1. Tektur

FESTSTELLUNGSENTWURF

Unterlage / Blatt-Nr.: 5/9 T
Lageplan
Bau-km 8+000 bis Bau-km 9+000
Maßstab: 1 : 1000

Bundesstraße B12: Kempten (A 7) - AS Jenge/Kaufbeuren (A 96)
Erweiterung auf 4 Fahrstreifen
Planungsabschnitt 6
Untergarmaringen - Buchloe (A 96)
Bau-km 0+000 bis 10+200

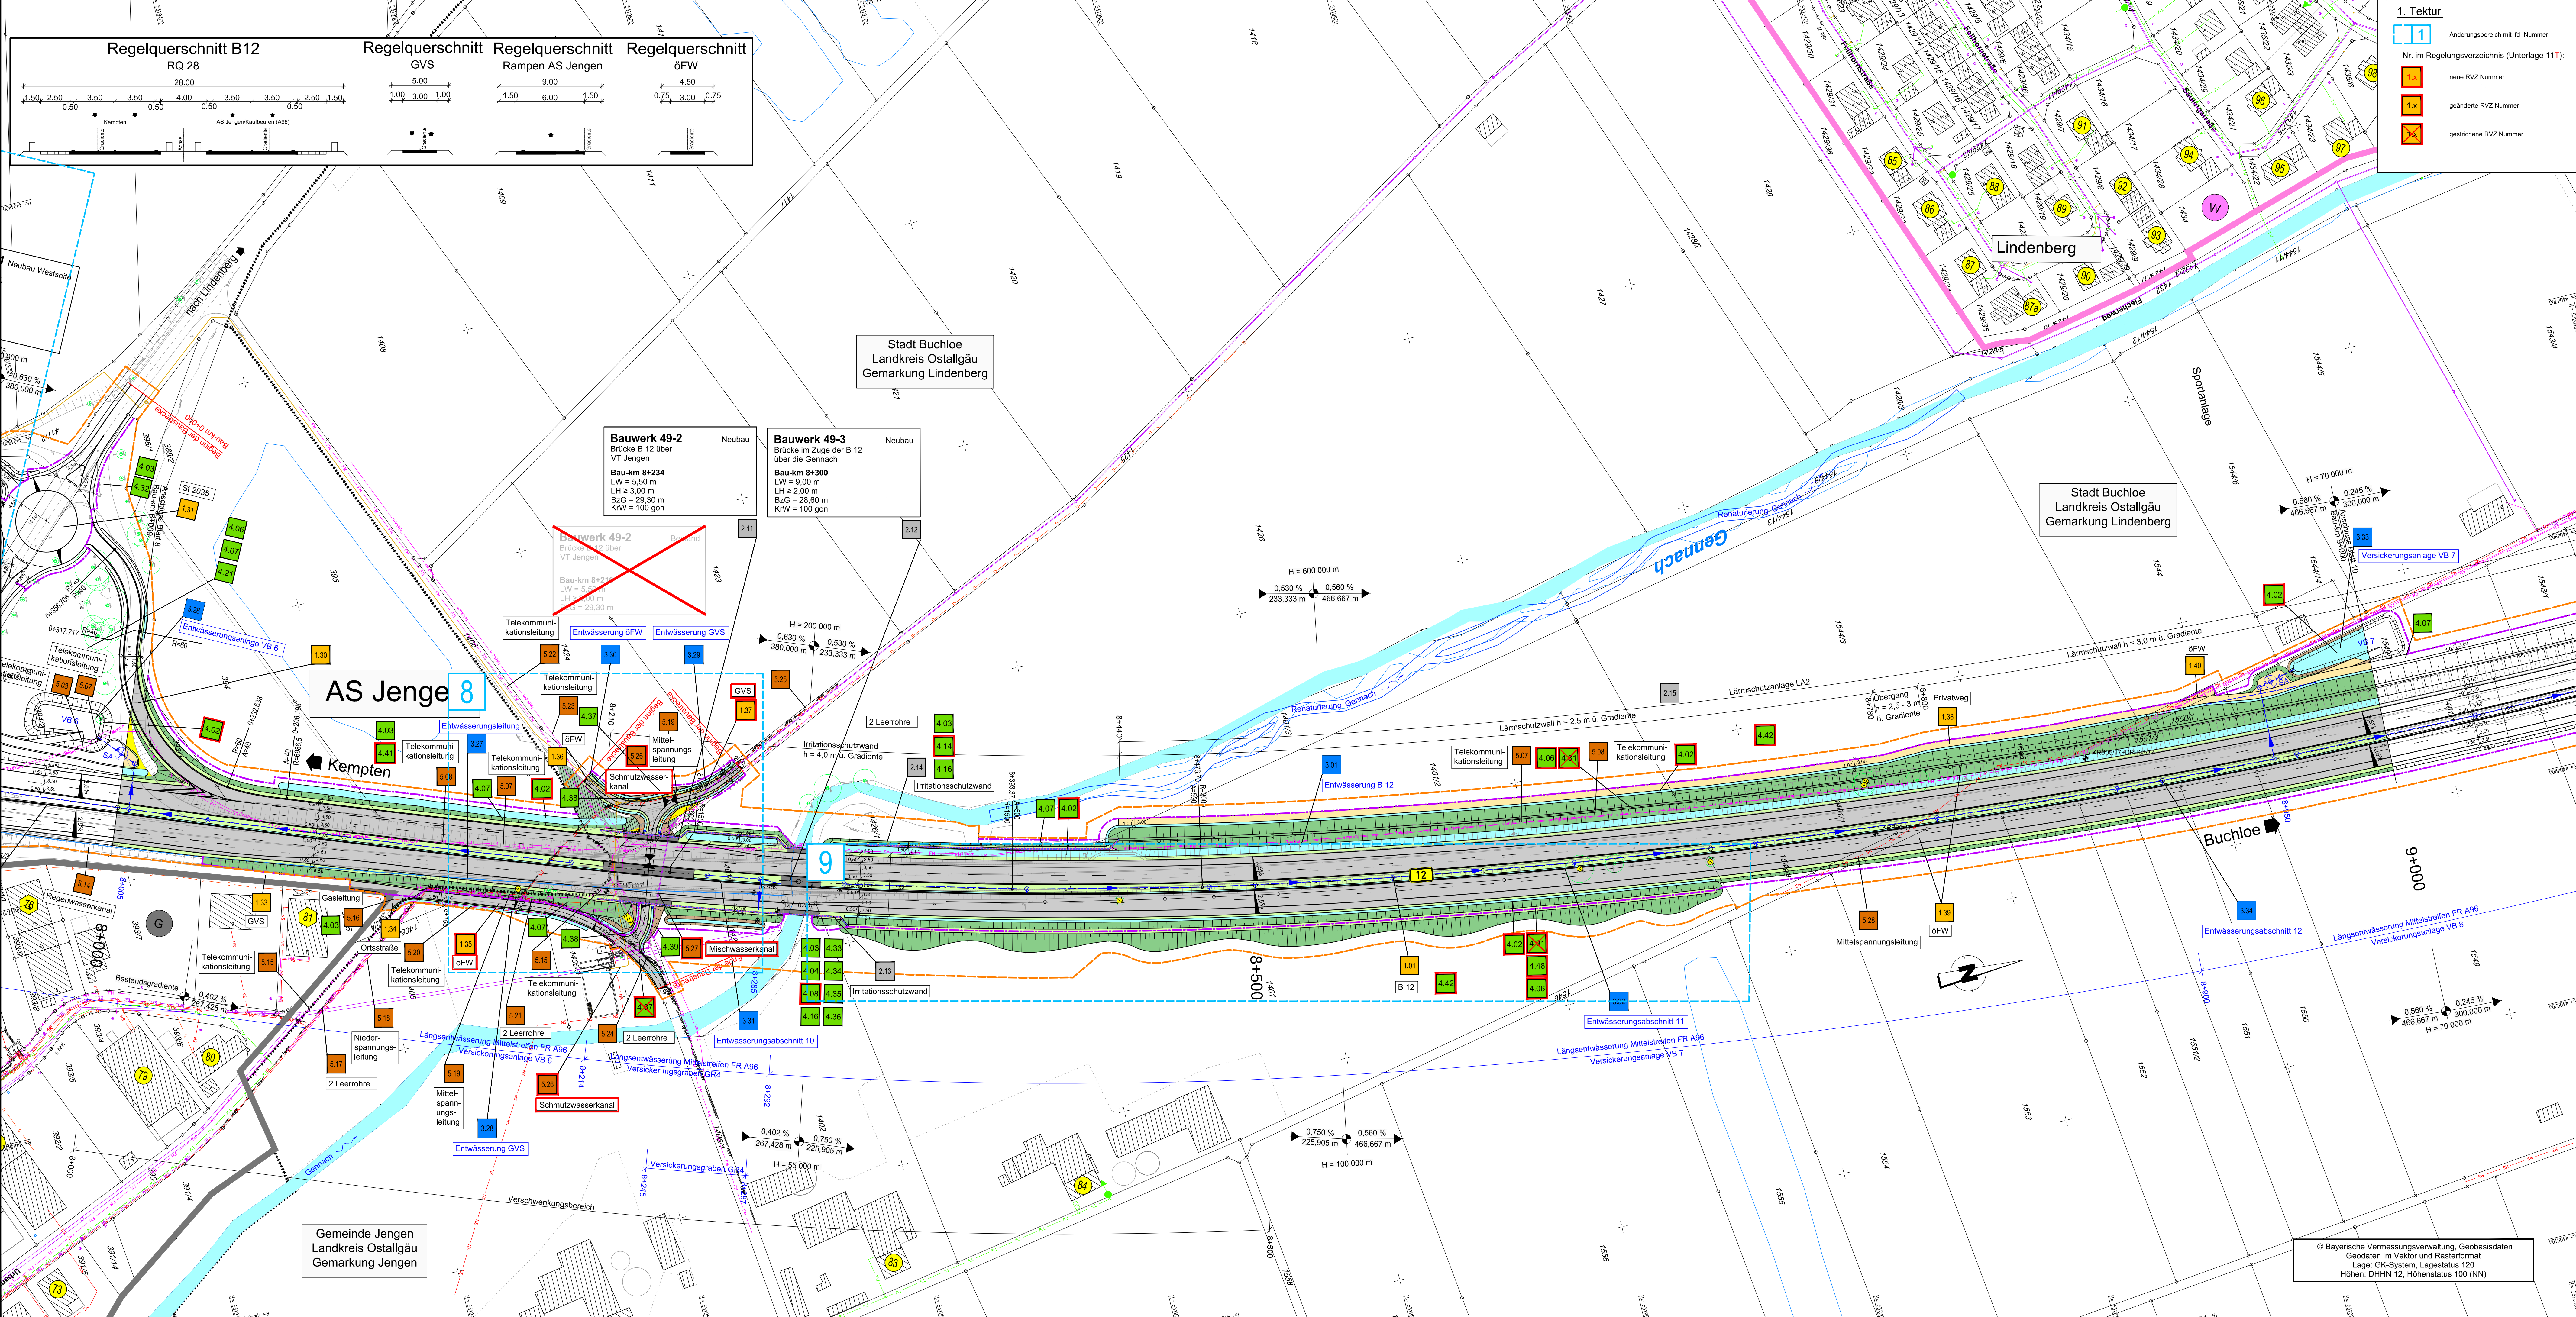
Nr.	1. Tektur vom 20.01.2022: Einmündung VT Jenge abgekröpft, Geländewall angepasst	Art der Änderung	Datum	Zeichen
1			Januar 2022	wac
